BULLETIN TECHNIQUE **DE LA SUISSE ROMANDE**

NOUVEAU BÂTIMENT DU GYMNASE CANTONAL, NEUCHÂTEL CONCOURS DE PROJETS

Extrait du règlement-programme

Extrait du rapport du jury

3e prix, projet « If », M. B. Calame, Lausanne.

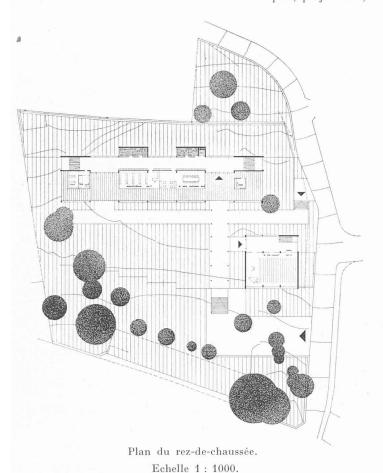
Deux accès à la ruelle Vaucher desservent le bâtiment. On regrette le manque d'accès à l'angle sud-ouest du faubourg de l'Hôpital.

Bonne répartition des bâtiments sur le terrain. Le bâtiment principal situé très au nord du parc laisse de grands espaces, préservant ainsi les arbres existants. On regrette le volume considérable du bâtiment principal dans un parc très restreint.

Bonne implantation de la deuxième étape, formant des volumes extérieurs très agréables. L'agrandissement, vu sa distance de 20 m, ne gênera pas les classes du 1^{er} au 3^e étage étant donné que sa toiture ne dépasse pas le rez-de-chaussée.

Le pavillon de chant est très bien placé et facilement accessible.

Le logement du concierge est bien situé à l'entrée principale.

Disposition proposée avec trois étages sur rez-de-chaussée. Situation centrale de l'administration au rez-de-chaussée. L'entrée principale est admissible.

La disposition de toutes les classes avec orientation sudsud-est est bonne. Le type des classes est conventionnel avec éclairage unilatéral.

Les petites classes sont bien proportionnées, par contre les grandes classes avec 7,60 m sont profondes.

Belle répartition des vestiaires et des WC. Les volumes intérieurs sont bien étudiés. Les couloirs élargis en forme de petits vestibules bien éclairés enlèvent la monotonie des longs corridors.

La composition architecturale exprime bien un collège sans avoir toutefois résolu l'esprit d'un gymnase. L'expression de l'ensemble des volumes est intéressante, tout particulièrement au point de vue de leur répartition dans l'espace. L'architecture exprime très bien les plans.

Cube: en dessous de la moyenne: 12 109 m³.

4e prix, projet « Module 180 », M. M. Chapuis, Neuchâtel. — Collaborateur : M. A. Despland, Neuchâtel.

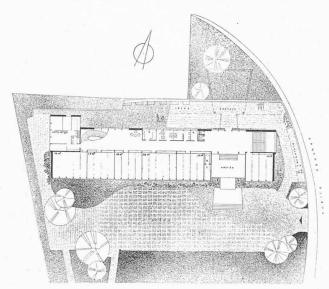
Type d'une école conventionnelle avec deux étages sur rez-de-chaussée. La deuxième étape gêne quelque peu le bâtiment principal bien que n'ayant qu'un étage sur rezde-chaussée.

L'emplacement du logement du concierge est critiquable, par contre l'implantation de la salle de chant est excellente.

L'implantation et l'orientation sont bonnes, les accès depuis le faubourg de l'Hôpital et la ruelle Vaucher bien

La distribution intérieure est bien étudiée. L'architecture est simple et agréable. Cube: intéressant, 11 580 m3.

5e prix, projet « Frondaison », MM. J.-P. et B. Vouga, Lausanne.

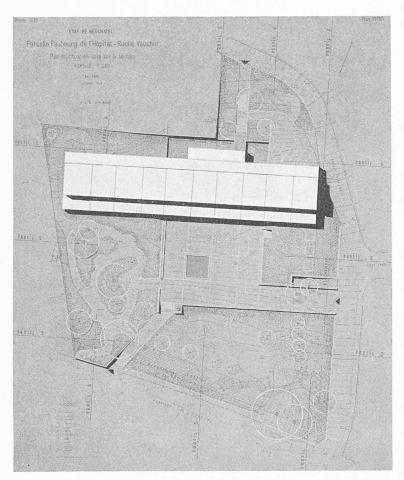
Le bâtiment principal s'implante dans le nord du terrain et l'annexe se place judicieusement par rapport au bâtiment précité et la route tout en respectant au maximum le cadre de verdure.

Les accès bien étudiés aboutissent sur un préauesplanade qui traverse le bâtiment contribuant ainsi avantageusement à le faire participer au parc.

Bon emplacement des garages à vélos. Le bâtiment principal comprend un rez-dechaussée réservé aux locaux annexes et deux

Cette disposition très avantageuse entraîne toutefois l'auteur du projet à faire des classes en profondeur; sa composition en gradins lui donne la possibilité d'un éclairage complémentaire.

La salle de chant manque d'éclairage et de

La disposition des locaux sanitaires groupés sur un seul étage est critiquable.

Les corridors sont trop étroits.

L'architecture, en ce qui concerne la conception générale du plan, reflète des qualités. Elle est traitée avec simplicité et sensibilité.

Cube moyen: 13 470 m3.
